## **ДОПОЛНЕНИЕ В СПРАВОЧНИК СПС**

(схемы размещения термодатчиков при теплотехнических испытаниях изотермических цистерн, включая цистерны с несколькими отсеками)

### **Добавление 2 к приложению 1**

Передано Российской Федерацией

Рис. 1

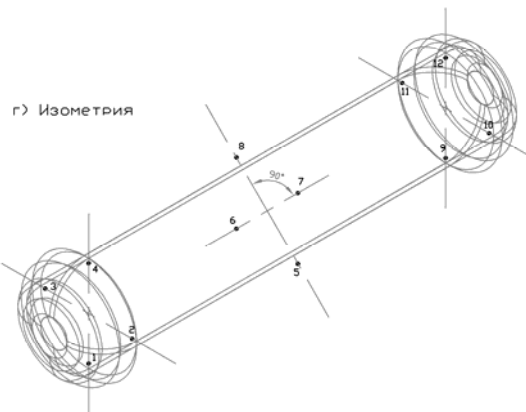
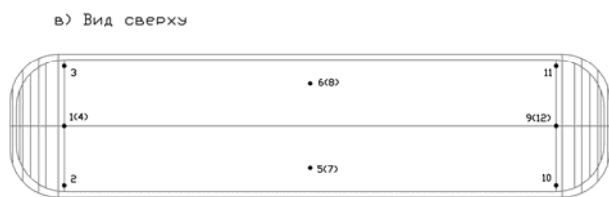
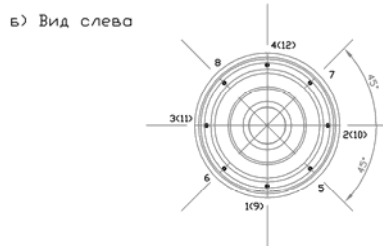
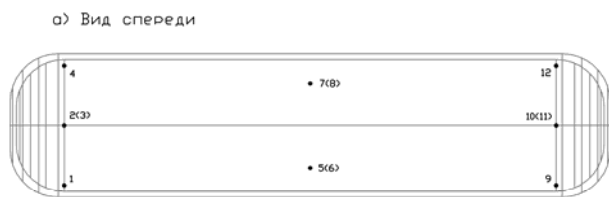
*Размещение приборов для измерения температуры внутри и снаружи цистерны с одним отсеком в иллюстративной форме приведено на рисунках 1 (внутри цистерны) и 2 (снаружи цистерны).*

Рис. 3

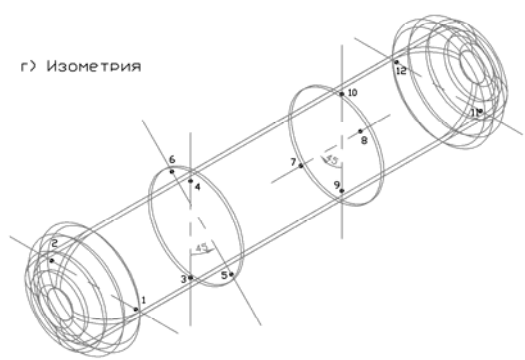
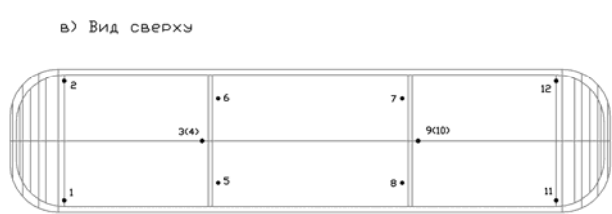
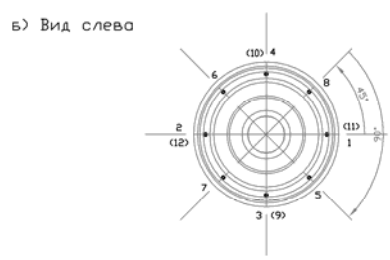
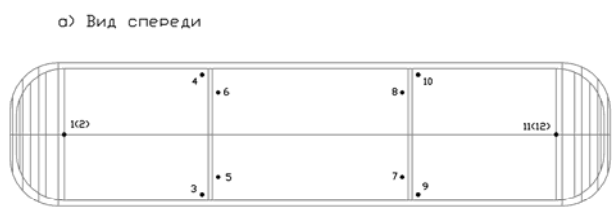
*Размещение приборов для измерения температуры внутри и снаружи цистерны с несколькими отсеками в иллюстративной форме приведено на рисунках 3 (внутри цистерны) и 4 (снаружи цистерны).*
